[改善箇所説明図] ②

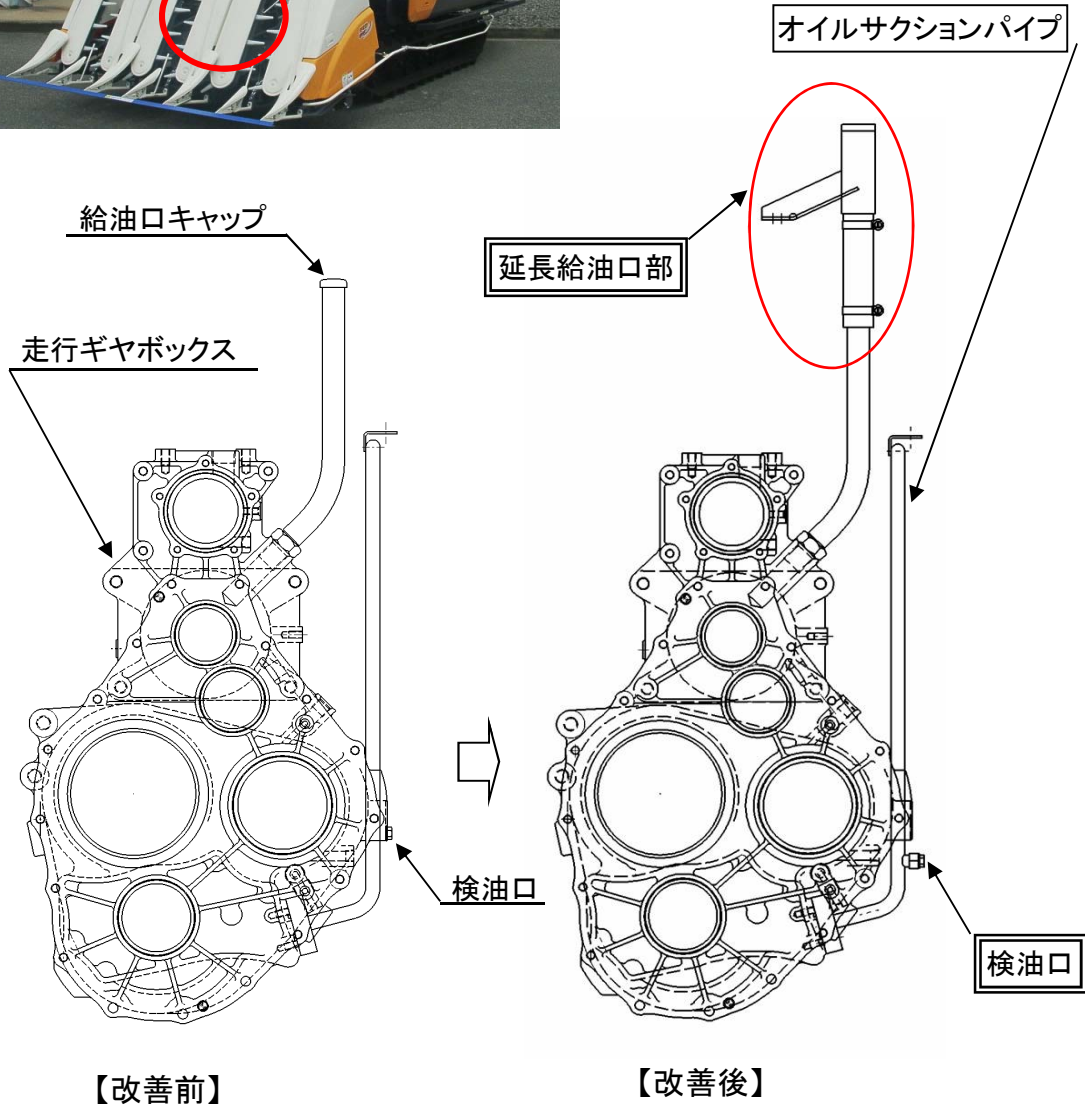
不具合発生箇所

刈取脱穀作業車の動力伝達装置において、走行ギヤボックスの注入オイル量と給油口の位置が不適切なため、ギヤボックス内ギヤの高回転によるオイルの泡立ちと跳ね上げにより、ギヤボックス内のオイル油面が上昇し、給油口キャップ部のエア抜き穴から油が噴き出すおそれがある。

全車両、走行ギヤボックスのオイル量を減らし、給油口を上方に延長するとともに、検油口を追加したオイルサクションパイプに交換する。また、取扱説明書の記載内容を修正する。

給油口の延長と検油口の追加により識別する。
